改善箇所説明図

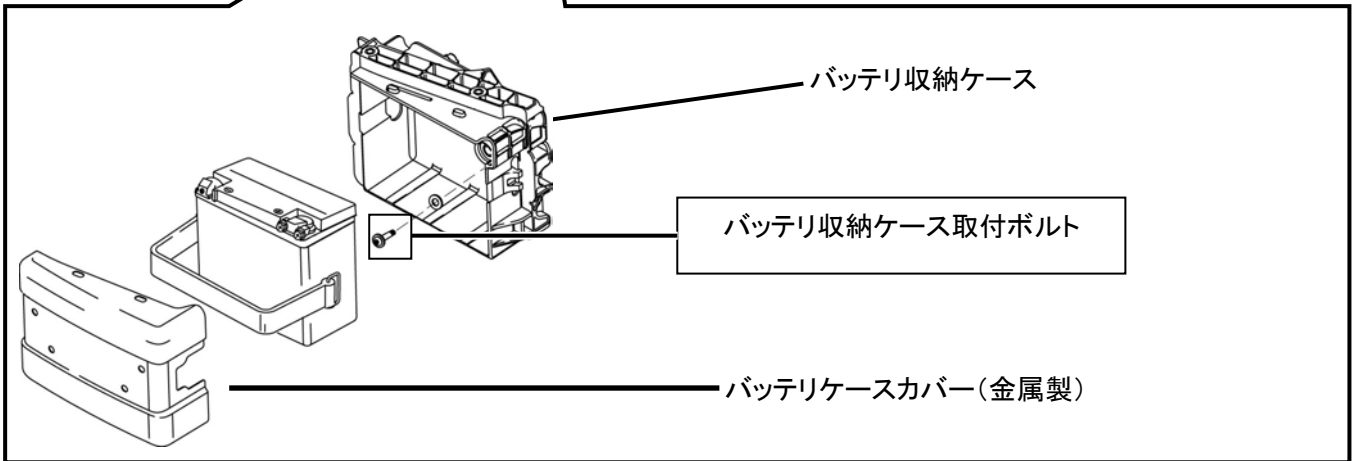
基準不適合箇所

バッテリー収納ケースの固定方法が不適切なため、原動機等の振動等により取付ボルトが緩むことがある。そのため、そのまま使用を続けると、振動等によりバッテリーが所定の位置からずれた場合、取付ボルトが突出してバッテリーが所定の位置に戻れず、バッテリーのプラス端子がバッテリーケースカバー(金属製)に接触して、最悪の場合、短絡し、発火するおそれがある。

改善内容

全車両、当該取付ボルトに緩み止め剤を塗布した対策品と交換する。

識別

バッテリーケースカバーにマーキングを施す。
